TECHNISCHE SERVICE INFORMATION

Sachgebiet: 31 - Ladesystem

Modell(e): 1,3 Ltr. Fiesta

Betreff: Unrunder Leerlauf

Abb.1 Einbaufolge der Riemenscheibe

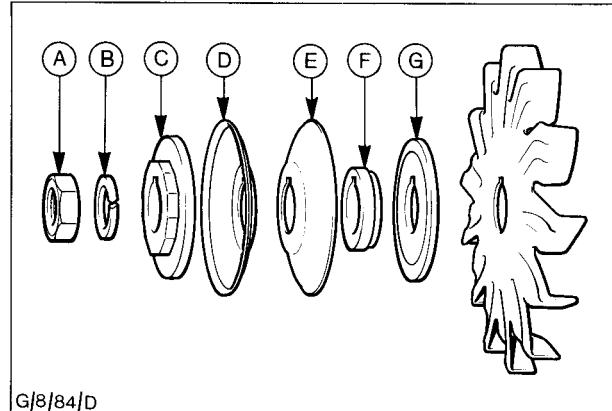
Beachte: Die Riemenscheibe (Best.-Nr. 1 583 598) wird in einem Bau- satz geliefert und muß gemäß Abb. 1 zusammengebaut werden.

Beachte: Die Zwischenscheibe "G" muß mit dem größten Durchmesser zur Lichtmaschine zeigen

3. Befestigungsmutter der Riemenscheibe-Lichtmaschine mit 35 bis 45 Nm anziehen.
